Impact Assessment
Agency of Canada

Analyse des changements proposés au projet de GNL Cedar

RAPPORT PROVISOIRE

FIGURE 1. ZONE D'IMPLANTATION ET TERMINAL MARITIME, CORRIDOR DE LIGNE DE TRANSPORT D'ÉLECTRICITÉ, CORRIDOR DE LIGNE DE TRANSPORT D'ÉLECTRICITÉ ALTERNATIF ET LIGNE DE DISTRIBUTION ÉLECTRIQUE DU PROJET DE GNL CEDAR

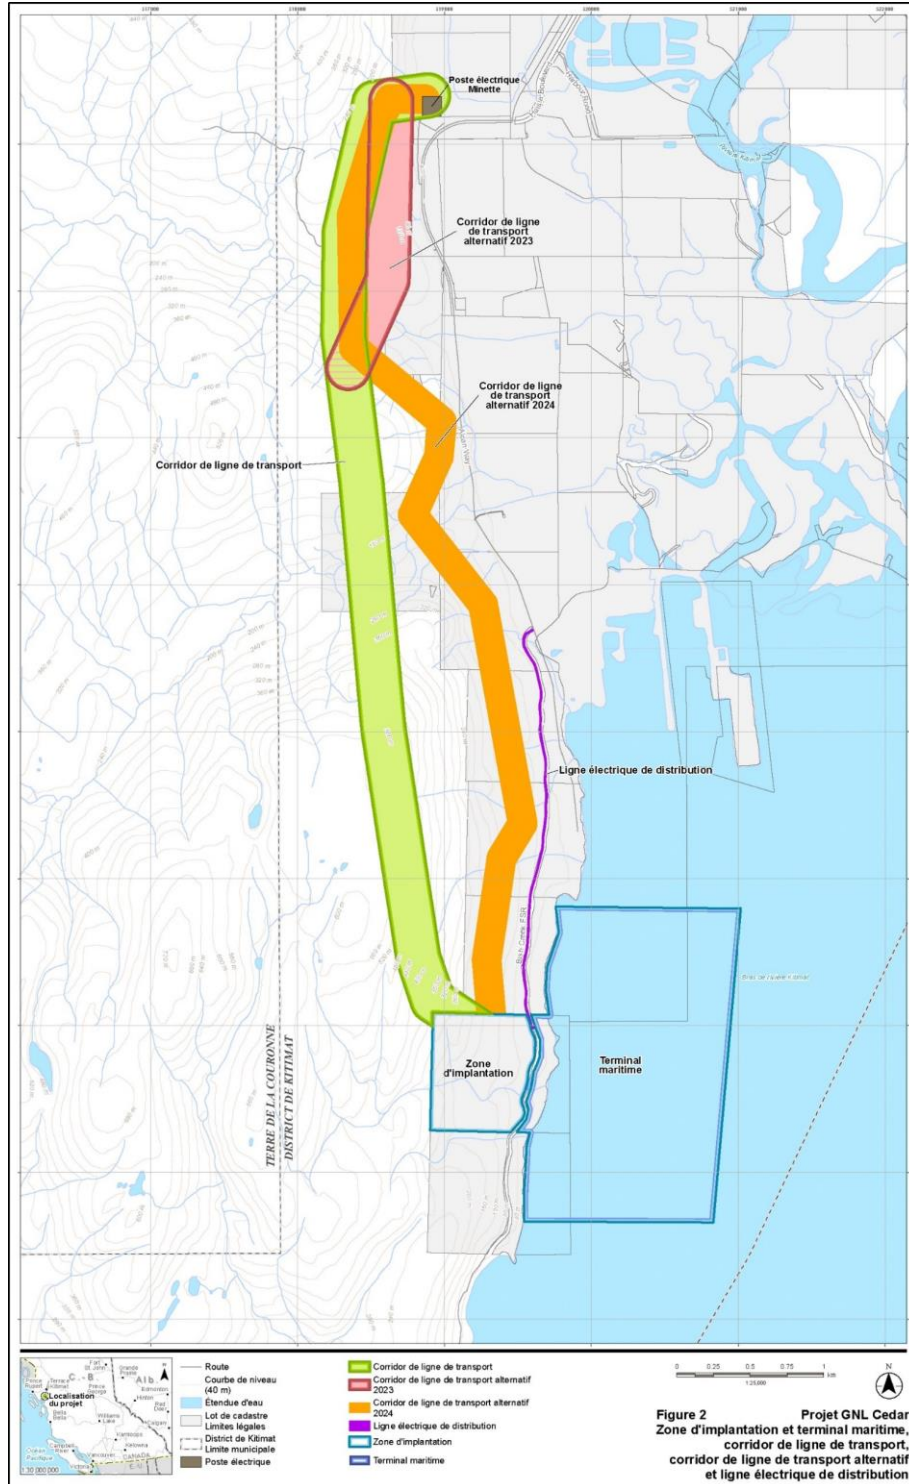
Le promoteur suggère d'apporter les changements suivants au projet (voir figure 1) :

- Agrandissement de la zone du terminal maritime de 35,8 hectares (ha) à 277,3 ha pour englober les lignes d'amarrage et les ancres du système d'amarrage caténaire de l'installation flottante de traitement de GNL. L'augmentation en hectares représente la superficie couverte par les lignes d'amarrage submergées, tel qu'illustré à la figure 2. L'installation du système d'amarrage couvrira environ 0,09 ha du fond marin. Aucune augmentation de la superficie n'est prévue pour la partie terrestre de la zone des installations.
- Ajout d'une nouvelle ligne de distribution électrique de 25 kilovolts (kV) d'une longueur de 2,8 km, le long du chemin forestier de Bish Creek jusqu'à la zone du terminal maritime.

- Ajout d'une ligne de transport d'électricité alternative de 8,5 km de long et de 287 kV entre la sous-station Minette de BC Hydro et la zone du terminal maritime (identifié comme Corridor de ligne de transport alternatif 2024 à la figure 1 ci-dessous) :
 - qui a été déplacé vers le bas de la pente en direction du chenal marin de Douglas (passage de terres publiques à des terres privées);
 - avec une emprise élargie, passant de 45 m à 90 m, pour répondre aux exigences de sécurité et d'exploitabilité;
 - qui entraîne une augmentation du défrichement de 32,5 ha à 69 ha; et
 - avec une réduction de la largeur du couloir d'autorisation de 300 m à 200 m.
